**AVIS RELATIF À LA PROTECTION
CONTRE LES EVENTUELS EFFETS NOCIFS ET NUISANCES
PROVOQUÉS PAR LES RAYONNEMENTS NON IONISANTS
GÉNÉRÉS PAR DES ANTENNES ÉMETTRICES STATIONNAIRES**

Commune : MORLANWELZ - Exploitant : PROXIMUS

Référence exploitant : 64MLZ_01

Rapport n° 3053 / 2023

Figure 1 : Vue en plan des lieux de séjour et des points de contrôle

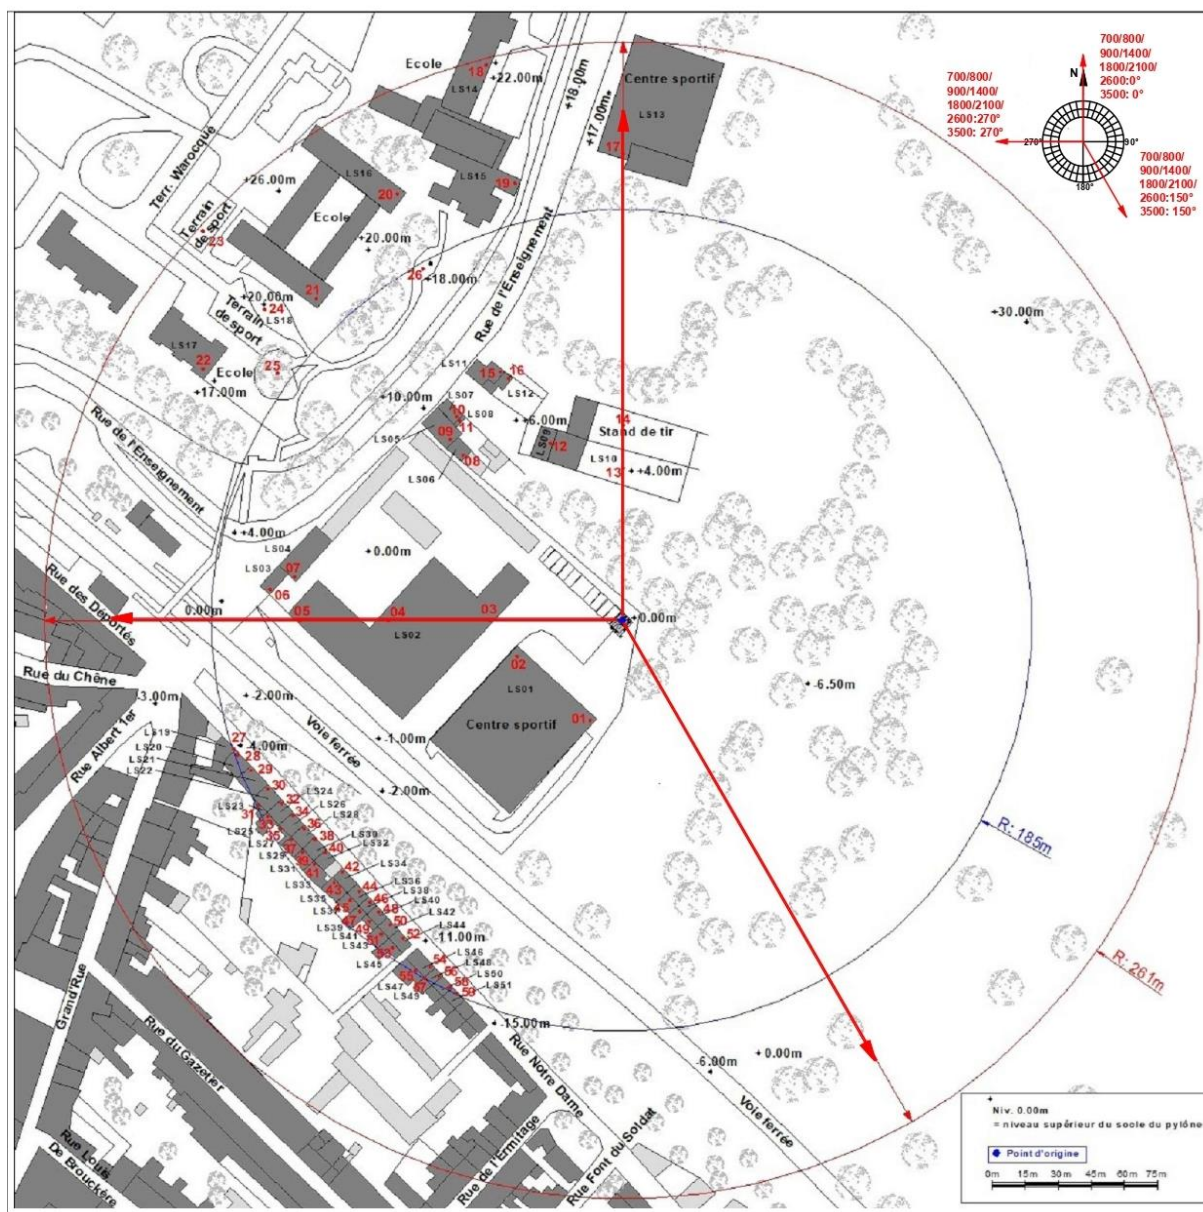
Les fréquences d'émission, la puissance rayonnée par chacune des antennes et leur gain permettent de déterminer le rayon de la zone à analyser. Tout dépassement de la limite par installation est exclu en dehors de cette zone. Le tableau 2 reprend les 35 LS² pour lesquels l'indice d'exposition est le plus élevé. Les différentes colonnes indiquent :

- le numéro du point de contrôle repris sur un des plans de la figure 1;
- le numéro du LS dans lequel se trouve le point de contrôle de la 1^{ère} colonne ;
- l'atténuation d'obstacle prise en compte pour le calcul de l'indice d'exposition dans le LS ;
- le résultat du calcul de l'indice d'exposition.

En ce qui concerne les antennes de l'installation mentionnées dans le tableau 1, la distance maximale à laquelle la limite pourrait être atteinte, à l'extérieur, est égale à 84,3 m. S'il n'y a pas de LS à une distance inférieure, les antennes respectent forcément la limite d'immission.

Dans le cas des LS situés à l'intérieur des bâtiments, une atténuation d'obstacle est prise en compte et il en résulte que la distance maximale à laquelle la limite pourrait être atteinte se réduit à 59,7 m.

Les résultats de l'évaluation décrite au paragraphe 4 indiquent que les antennes émettrices stationnaires de l'installation faisant l'objet du présent avis ne produisent pas, dans un lieu de séjour, un rayonnement électromagnétique maximum supérieur aux limites fixées à l'article 4 du décret.

En conclusion, les antennes émettrices stationnaires faisant partie de l'installation référencée dans le paragraphe 2 et dont les caractéristiques techniques sont résumées dans le tableau 1 **respectent les limites d'immission** fixées à l'article 4 du décret du 8 décembre 2022 (M.B. du 16.12.2022) modifiant le décret du 3 avril 2009 relatif à la protection contre les éventuels effets nocifs et nuisances provoqués par les rayonnements non ionisants générés par des antennes émettrices stationnaires.

Figure 2 : Vue en plan des installations d'antennes dans un rayon de 300 mètres autour de l'installation faisant l'objet de la demande d'avis

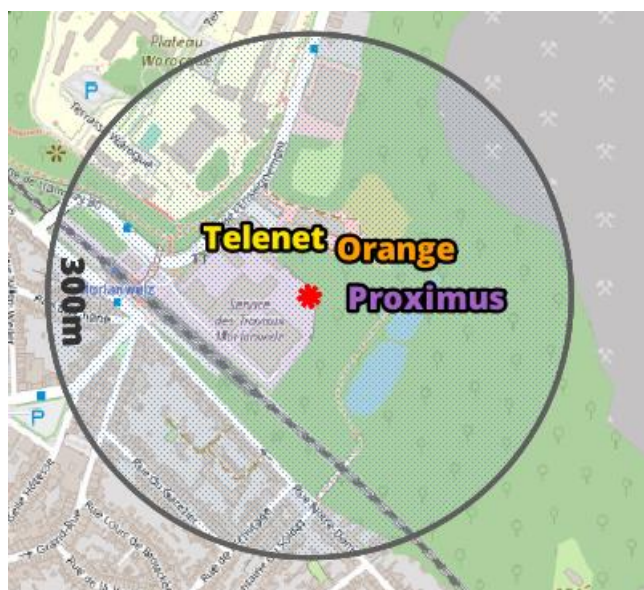
Le plan en projection verticale de la figure 2 indique la localisation des antennes actives éventuelles visées par le décret et situées dans un rayon de 300 mètres autour de l'installation référencée dans le paragraphe 2. Les données de localisation de ces antennes et les avis correspondant sont accessibles via le cadastre en ligne des antennes émettrices stationnaires⁶.

Compte tenu du nombre d'installations localisées dans la figure 2, il apparaît que l'intensité du rayonnement électromagnétique généré, dans les lieux de séjour situés à proximité de l'installation référencée dans le paragraphe 2, par l'ensemble des antennes émettrices stationnaires de l'ensemble des exploitants du même site d'antennes émettrices stationnaires respecte la limite fixée à l'article 4, § 2 du décret.
